深圳市计量质量检测研究院 政府采购项目抽检验收报告

项目名称: 深圳市灯光环境管理中心节日灯饰项目
项目编号: HHZB13143
合同编号: SZHT (2014) 003798
采购单位: 深圳市灯光环境管理中心
供应商: 深圳市中孚泰文化建筑建设股份有限公司
验收委托机构: 深圳市政府采购中心
验收检验机构: 深圳市计量质量检测研究院

政府采购项目抽检验收报告

图 3 漏电保护器

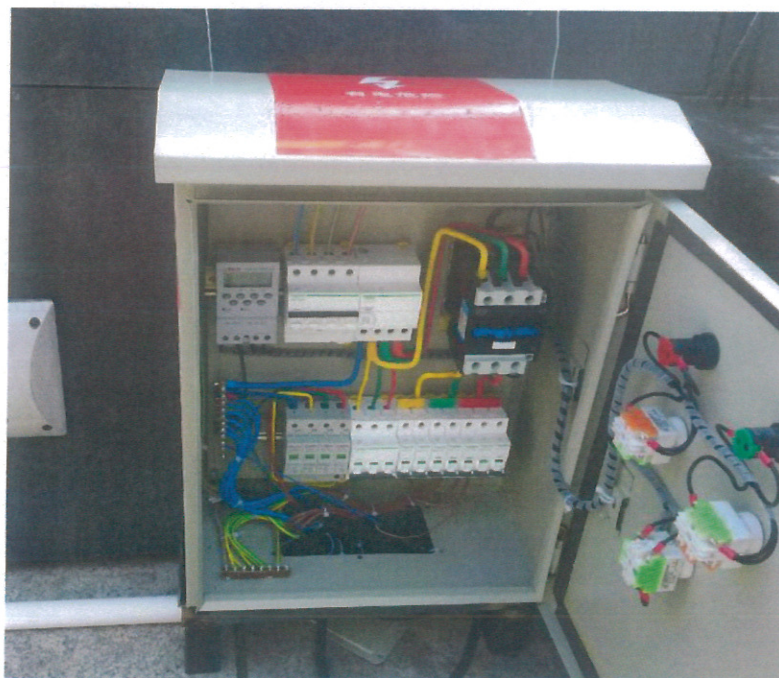
序号	检测项目	技术要求	实测情况	单项结论
8	接电位置	接电位置为最近的路灯箱变。	1. 节日编花从音乐厅配电房接电。 2. 灯球从路灯接电。 3. 金田立交节日灯编花从附近路灯箱变接电。	不符合
9	电缆的铺设	电缆、电线的敷设尽量不破坏绿化及人行通道。	符合要求	符合
10	漏电开关	电源处应安置漏电开关。	有安装漏电开关	符合
11	球灯品牌	使用的亚克力球灯为“雷士”品牌	未见“雷士”品牌标识	——
12	LED 流星灯品牌	使用的 LED 流星灯为“雷士”品牌	现场条件无法判定	——
13	工程效果	按效果图要求完成现场设置	现场条件无法判定	——
